国際環境 NGO グリーンピース委託レポート
2015年4月28日

川内原発における耐震性評価の問題： 国際基準と日本基準

執筆者：佐藤 暁（原子カコンサルタント）

グリーンピース委託レポート
『川内原発における耐震性評価の問題：国際基準と日本基準』
要旨

東海第二発電所の原子炉建屋各階における地震動の記録
(平成 25 年 8 月付、原子力安全推進協会の報告書から)

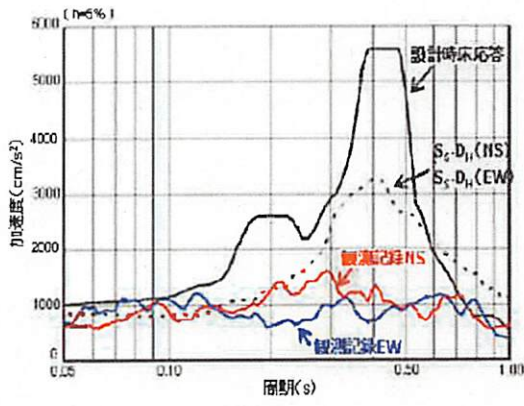
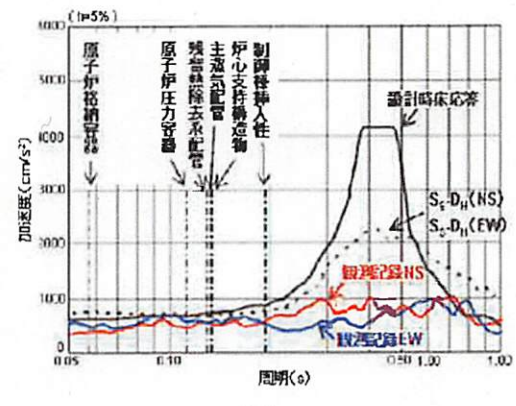
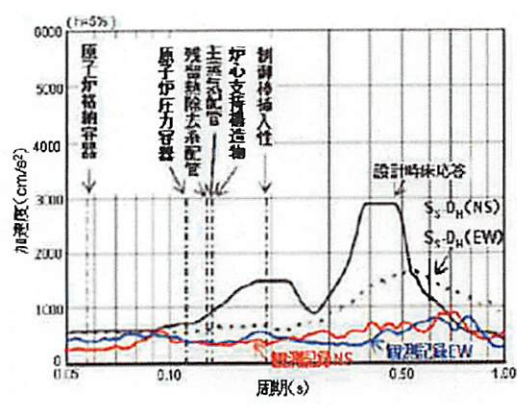
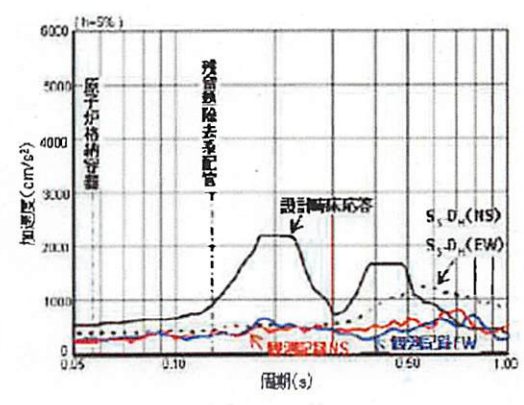
現に、たとえば東海第二発電所の場合、原子炉建屋の各階において、2011年の地震の際に観測された地震動は、長周期側において設計応答スペクトルを超えている。次図には、1秒(1Hz)までしか示されていないが、10秒(0.1Hz)までの帯域には更に顕著な超過があったかもしれない。たとえば、使用済燃料プールのスロッシングの周期は数秒のオーダーであり、次図の範囲の外側にある。そして、大量(25m³)の溢水が発生したと報告されている。

第 7.5.6.42 図 震源を特定せず算定する地震動の応答スペクトル及び領域震源による地震動の一樣ハザードスペクトル (水平方向)

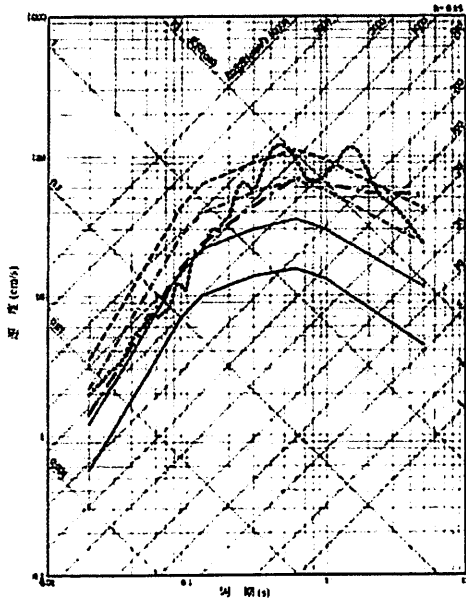
- 原子力安全基盤機構と原子力学会の一樣ハザード・スペクトル(各、第 7.5.6.41 図、第 7.5.6.42 図)の違いが顕著であるにもかかわらず、それについて議論されていない。ともに同一対象である地震基盤に対する一樣ハザード・スペクトル(水平方向)なのであるから、互いに大差があるべきではない。原子力規制委員会はこれに注目し、それらの信頼性に対する見解を述べるべきである。
- 特に、原子力安全基盤機構の一樣ハザード・スペクトルは、米国中東部のそれと比べても低めであり、信憑性に疑いがある。

設置変更許可申請書(平成 26 年 6 月 24 日付一部補正)、第 7.5.6.42 図は、地震基盤における応答スペクトルであると説明されている。一方、同第 7.5.6.60 図は、解放基盤表面における応答スペクトルである。両図を比べると、2004 年北海道留萌支庁南部地震を考慮した地震動のスペクトルと Ss-2H のスペクトルが、全く同じである。どちらか(第 7.5.6.42 図の方?)が誤りではないのか。

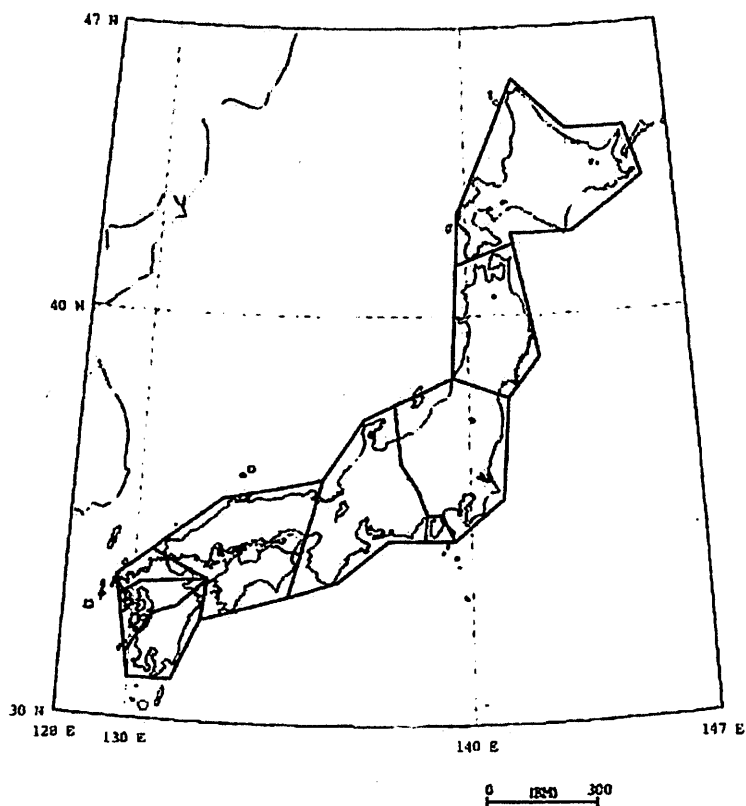
設置変更許可申請書(平成 26 年 6 月 24 日付一部補正)、第 7.5.6.42 図は、日本列島を 8 つの区分に分けているが、中国・四国地方が大きな一区分であるのに対し、伊豆半島だけが一区分で、九州は 3 つの区分に細分されているなど、区分の基準が不可解で、申請書の本文にもその説明がない。因みに、同申請書(平成 25 年 7 月 8 日)、第 7.5.6.45 図は、地震調査委員会(2009)による領域震源の区分であり、両図の区分の仕方には顕著な違いがあるが、平成 26 年 6 月 24 日付一部補正により同区分図は削除されてしまっている。このことから、それでは前述の日本原子力学会(2007)の一樣ハザード・スペクトルは、どのような区分図に対応したものなのかという疑問が生じる。一方、米國中東部に対しても区分(Seismotectonic Zone)の設定はあるが、

原子力安全基盤機構(2005)による領域区分図を見る限り、志賀と浜岡に、同一の「一様ハザード・スペクトル」が適用されるということには違和感がある。また、伊方原子力発電所のある佐田岬半島には4つの区分が近接しており、わずかに離れた所に、互いに異なる「一様ハザード・スペクトル」が4つも存在することを示唆している。以上は、「一様ハザード・スペクトル」の信頼性に疑念を抱かせるように思われる。

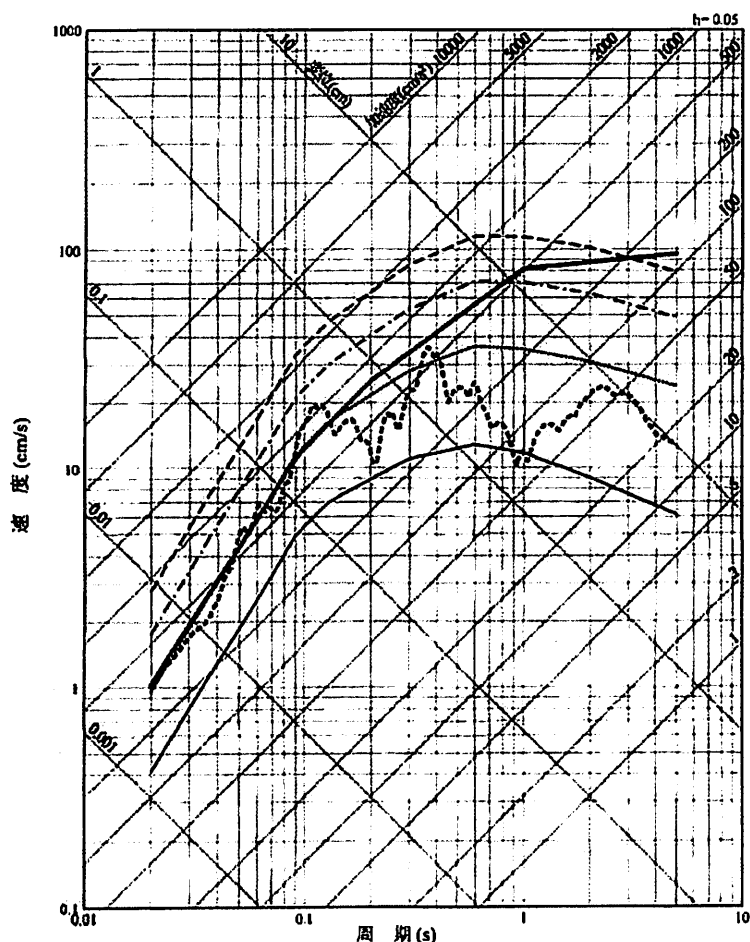
設置変更許可申請書(平成26年6月24日付一部補正)、第7.5.6.61図は、解放基盤表面における基準地震動の応答スペクトル(垂直方向)を示している。本図中、Ss-2Vに注目した場合、本文にあるように、年超過確率が $10^{-4} \sim 10^{-6}$ であると読み取ることはできない。

そもそも Ss-2 の応答スペクトル(水平方向も垂直方向も)は、激しいジグザグを含んだ生スペクトルであって、そのまま基準地震動の応答スペクトルとするには不自然である。なぜ Ss-1 の応答スペクトルと同じように、包絡する4本の線分として策定しなかったのか。あるいは、なぜ Ss-1 の

第 2-1 図 原子炉格納施設の地震応答解析モデル(水平方向)

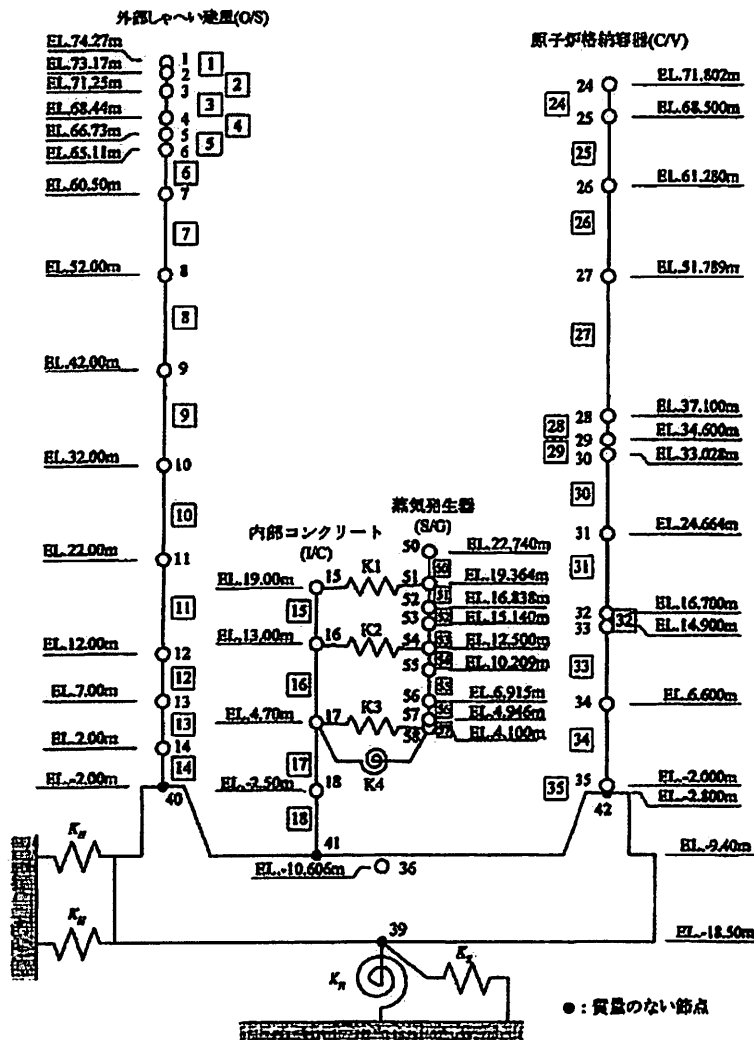
川内原子力発電所第1号機、工事計画認可申請書、添付資料3-7(設計用床応答曲線の作成方針)、第2-1図は、原子炉格納施設の地震応答解析モデル(水平方向)を示したものである。図中、 K_H 、 K_y は水平方向ばねであり、 K_R は回転方向ばねであるが、これらに対してだけ第2-1表に

値が抜けている。そして、同申請書の一部補正(平成 26 年 10 月 8 日付)においては、第 2-1 図の質点の高さ(EL)の情報が全て消去され、第 2-1 表は全て削除されている。そのため、原子力規制委員会が、九州電力による SSI の評価をどのように確認したのか不明である。

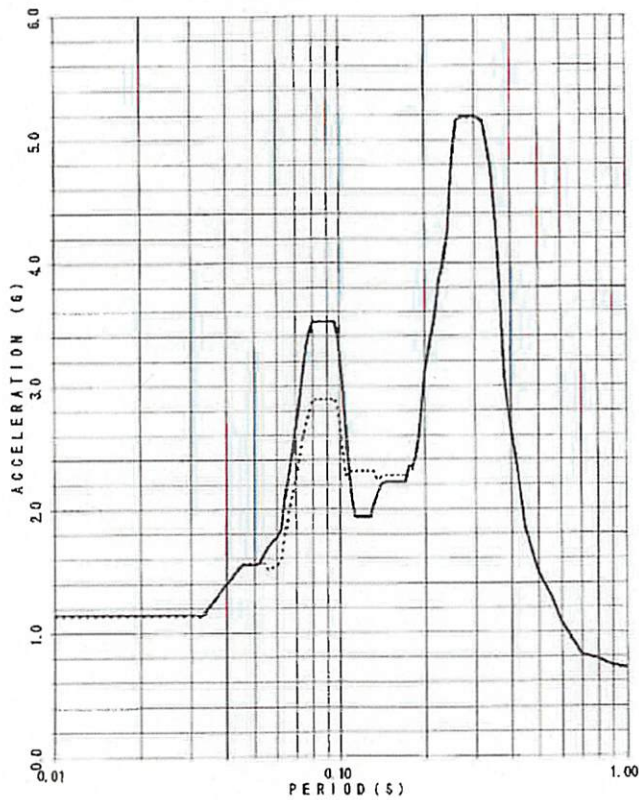
他方、川内原子力発電所の建屋に対しては、下図のように解析が周期 1 秒(1Hz)までで打ち切られ、潜在的な長周期(低振動数)の帯域におけるピークに対する関心が見られない。

そのことによる問題の可能性の一つが、スロッシング周期との共振である。ヴォーグルの場合、下表のように周期が数秒(表中の数字は振動数であるため、その逆数が周期となる)であるため、そのような可能性が現実的である。川内原子力発電所の場合にも、適切な SSI の感度解析を行い、スロッシングによるプール水の大量溢水が起こらないことの確認を行う必要がある。
